# M O X 燃 料 加 工 施 設 に お け る 新 規 制 基 準 に 対 す る 適 合 性

## 第7条 地震による損傷の防止

日本原燃株式会社

令和2年2月18日

地上2階床面の拡張

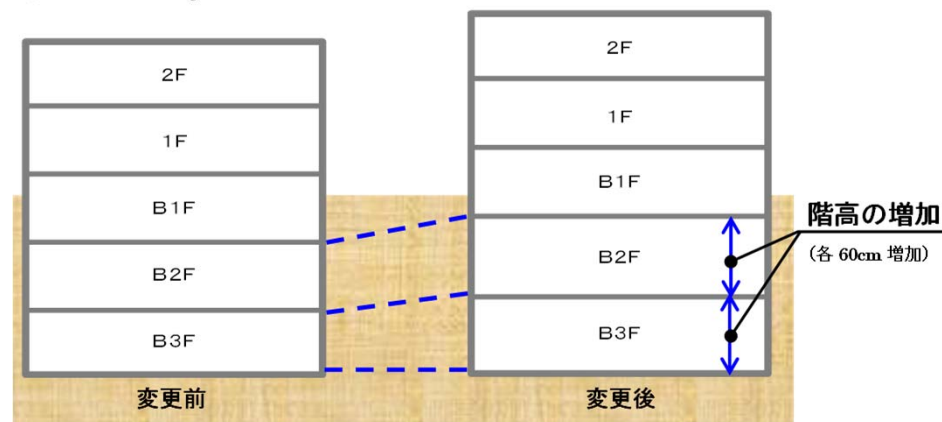
燃料加工建屋は、耐震性向上のために一部の梁に補強が必要となったことに加え、グローブボックスのSクラス化に伴い追加する耐震サポート、火災防護設備等の配置スペースを確保するため、階高の増床及び一部床面の拡張を実施する。また、部屋のレイアウト変更も実施する。

排気筒の配置変更

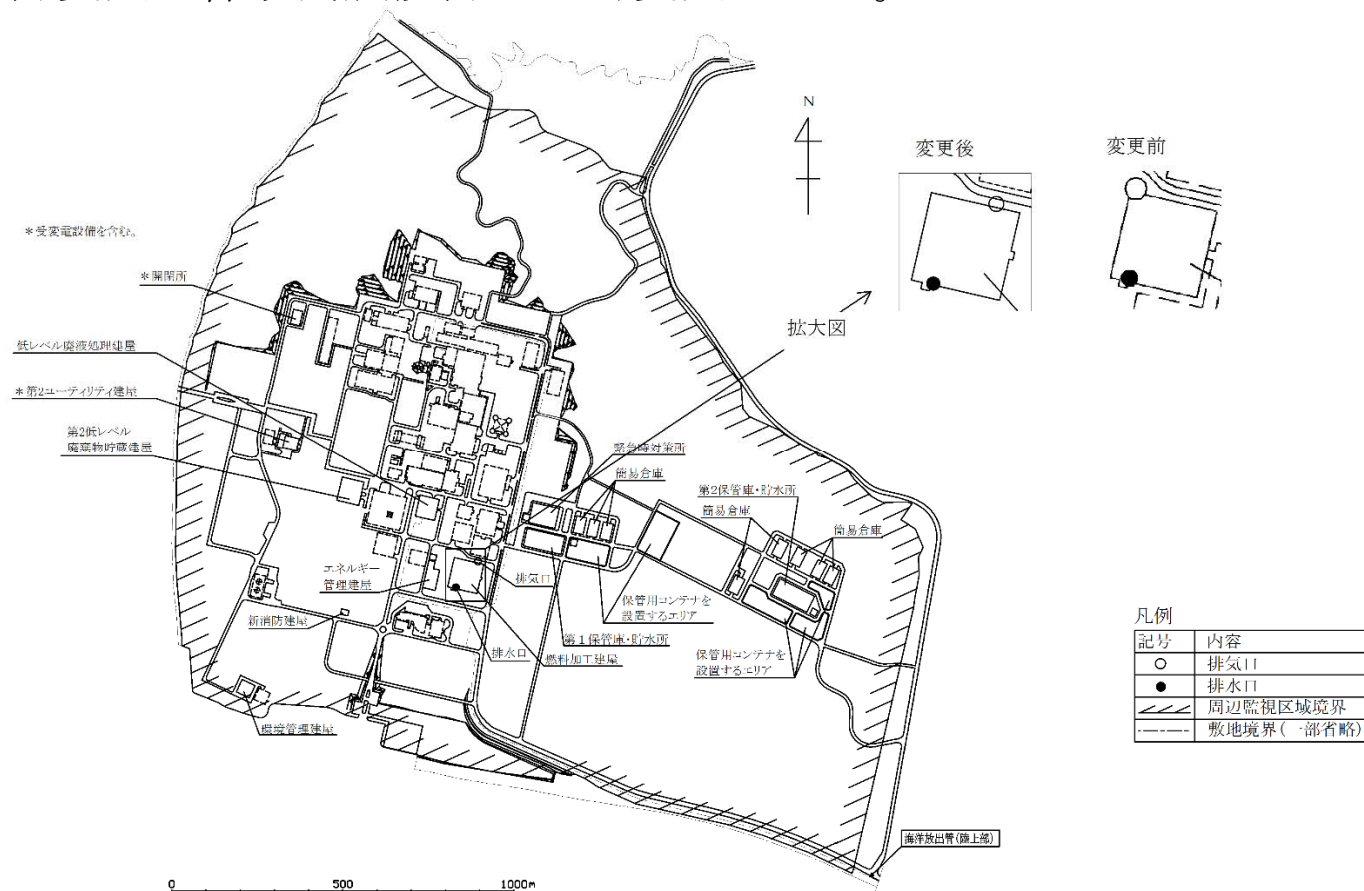
安全機能を有する施設である排気筒は、燃料加工建屋北西側外壁面に設置していたが、建屋の施工性を考慮し、約70m 東へ移動させ、北東側外壁面に設置する変更を行う。

第1図 排気設備の耐震重要度分類の範囲について (変更前)

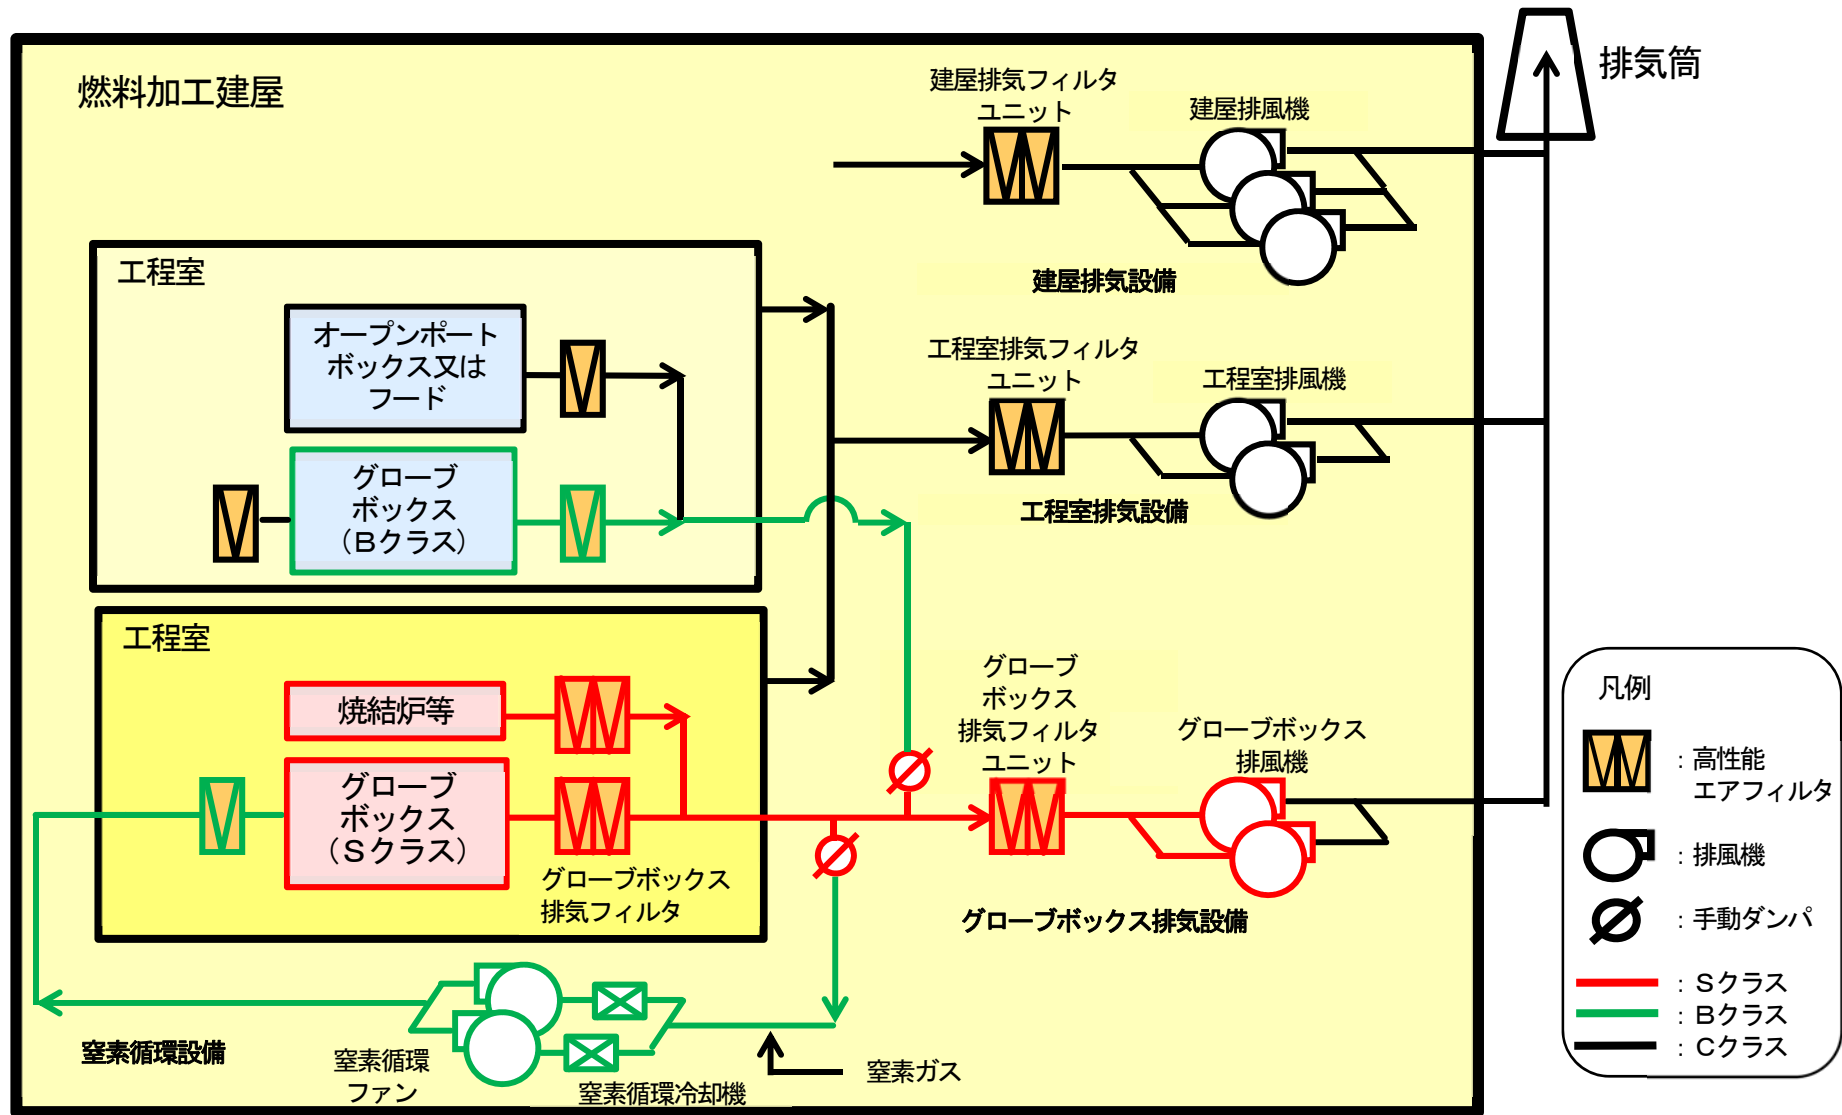
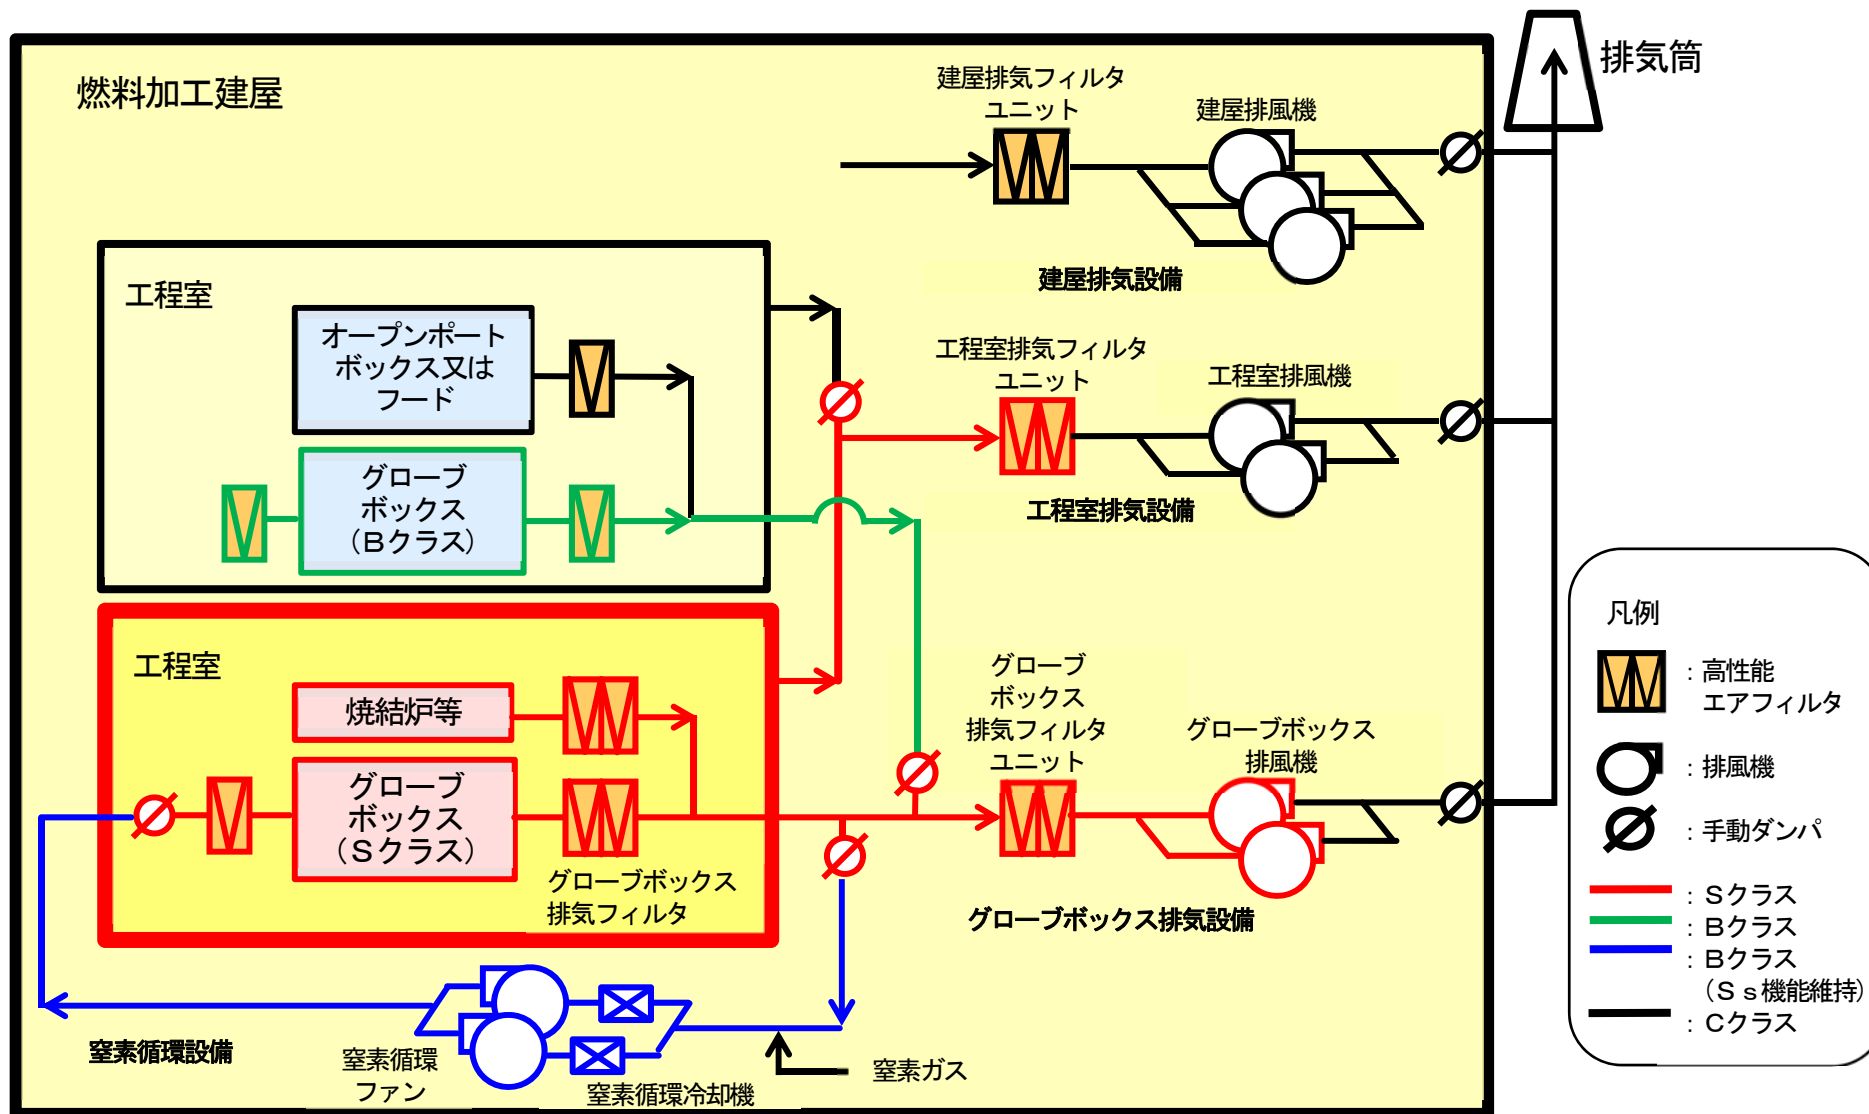
放射線被ばくのリスクから公衆を守る観点より更なる設備の信頼性確保のため、グローブボックス排気設備及び工程室排気設備の一部の耐震重要度分類について、耐震Bクラス又は耐震Cクラスから耐震Sクラスに変更する。また、窒素循環設備については、Sクラスのグローブボックスを循環する経路について、基準地震動による地震力に対してその機能を保持する設計とする。

耐震重要度分類を変更した設備を第1表に示す。また、変更後の耐震重要度分類の範囲を第1図及び第2図に示す。

第2図 排気設備の耐震重要度分類の範囲について (変更後)

第1図 地下3階及び地下2階の階高の変更

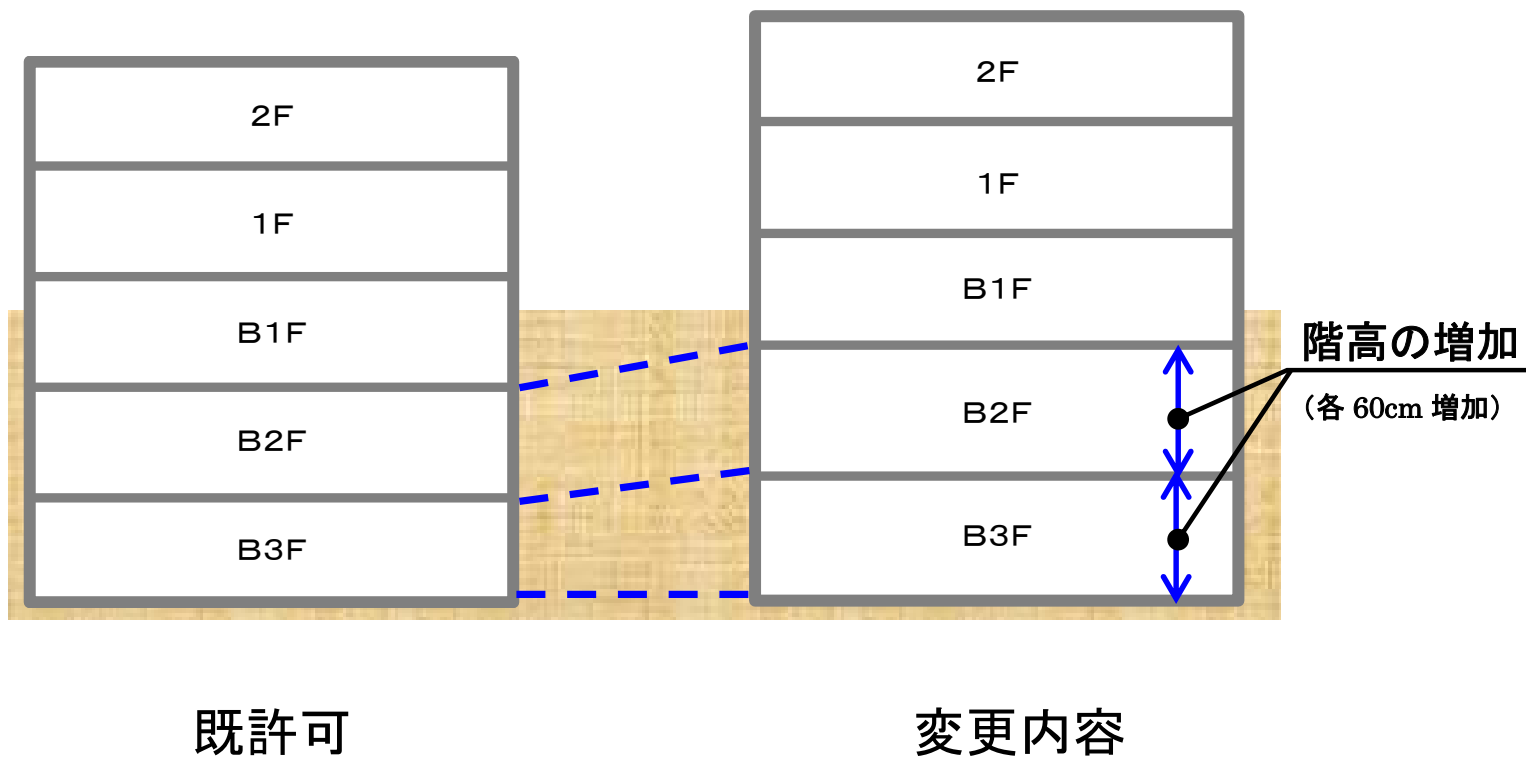
そのため、燃料加工建屋の地下2階及び地下3階の階高を第1図に示すとおりそれぞれ60cm高くする設計変更を行う。

第2図 増床後の燃料加工建屋

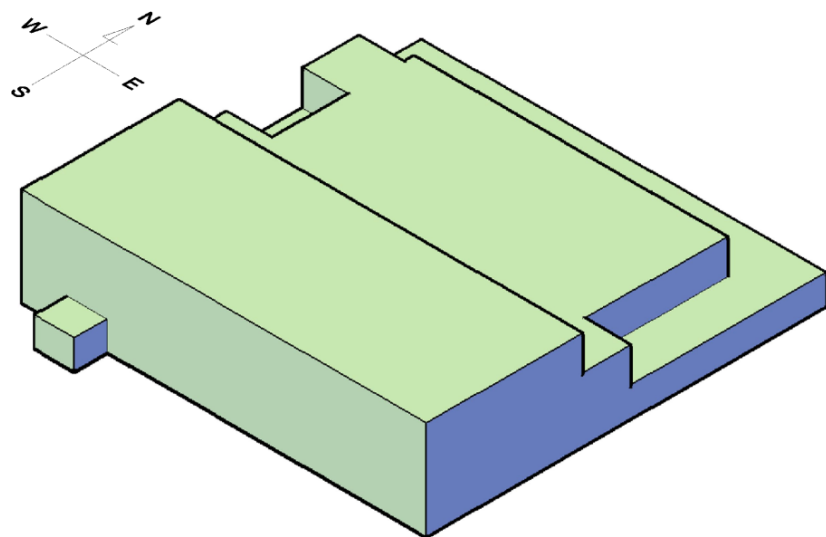
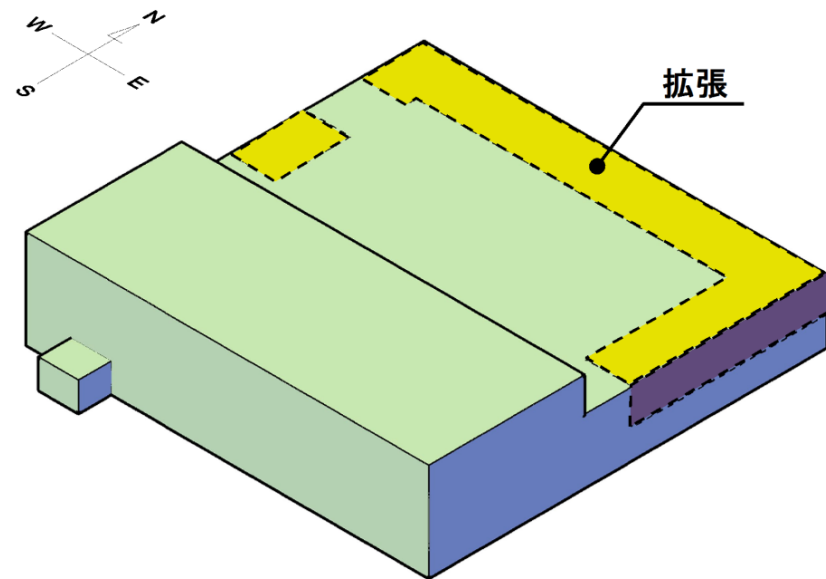
新規制基準対応で追加した設備・機器を燃料加工建屋内に収納するため、燃料加工建屋北側の屋上部分を第2図に示すとおり増床する。

増床箇所に設置する設備は、窒素循環用冷却水設備、常用所内電源設備等であり、安全上重要な施設ではなく、一般系の設備である。新規制基準対応で追加した設備・機器及び一般系の設備については第3図に示す。

第1図 排気筒の配置

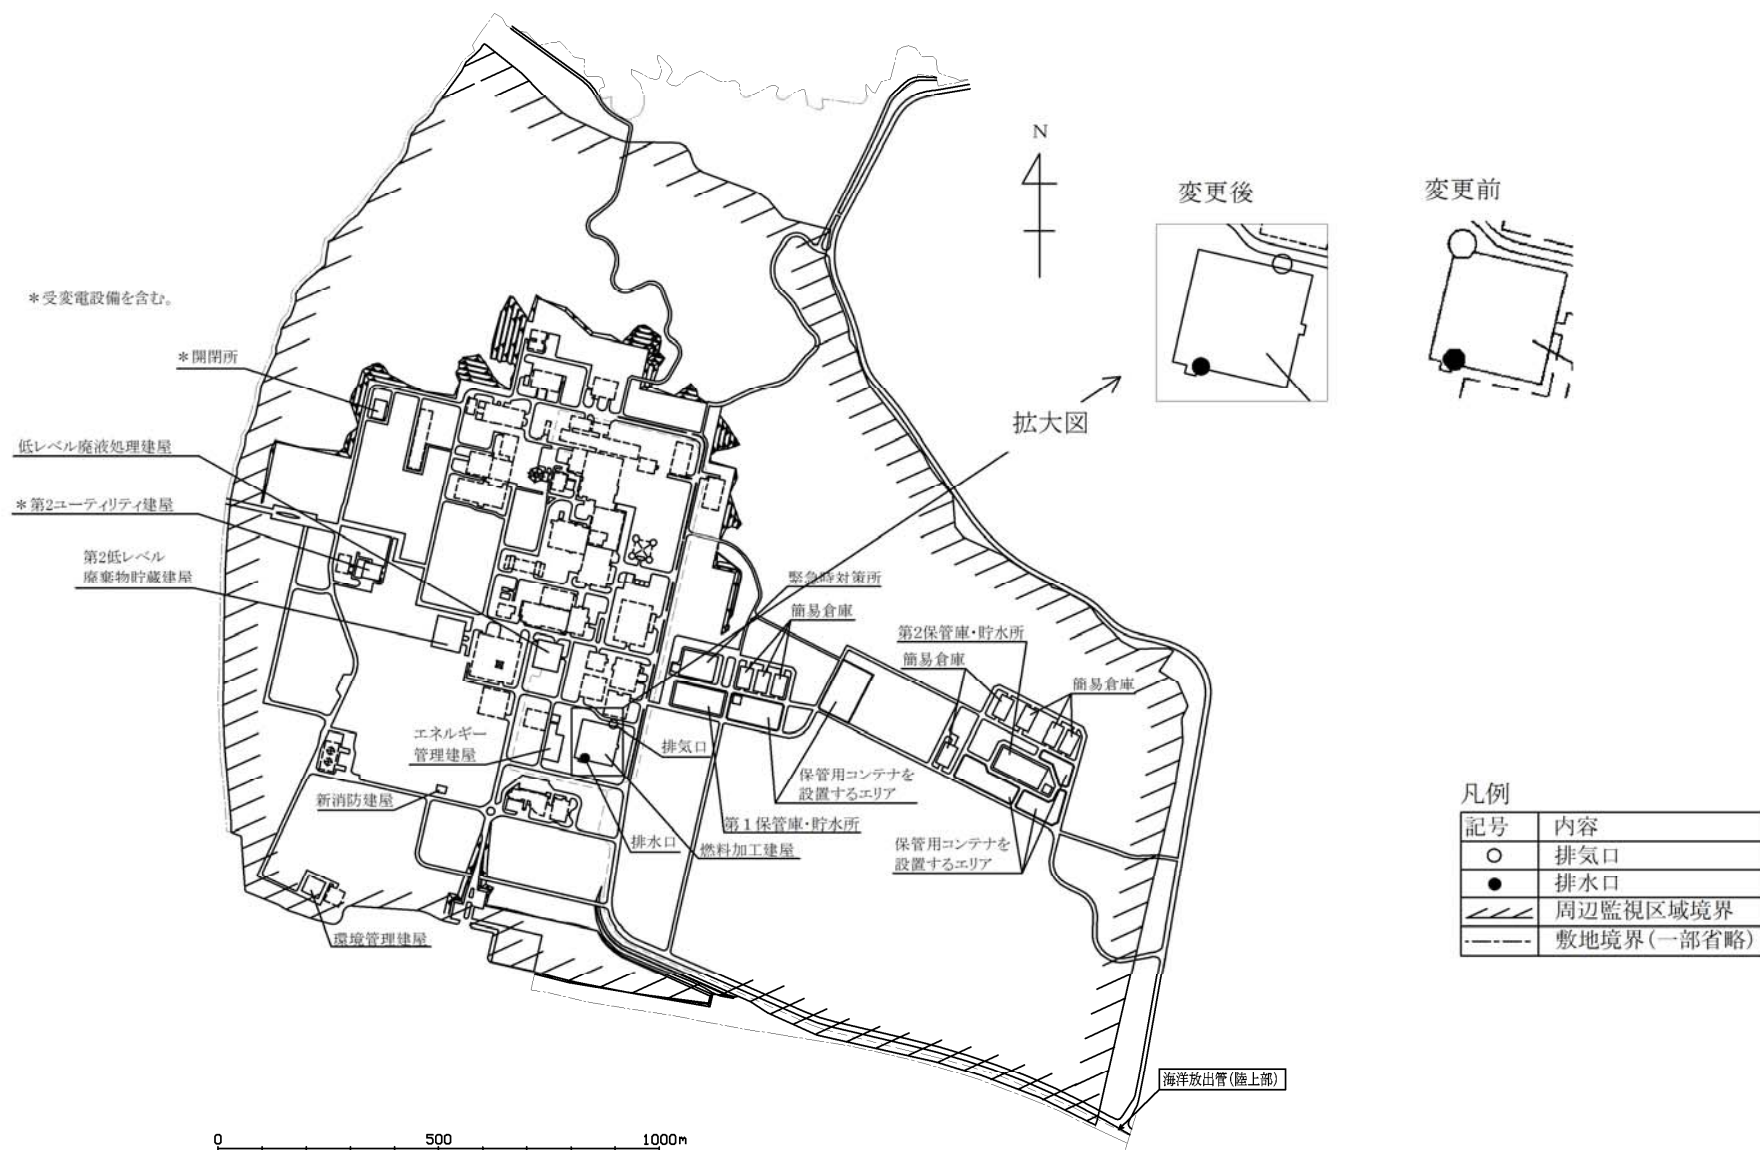
安全機能を有する施設である排気筒は、燃料加工建屋北西側外壁面に設置していたが、建屋の施工性を考慮し、約 70m 東へ移動させ、北東側外壁面に設置する変更を行う。排気筒の配置については第 1 図に示す。
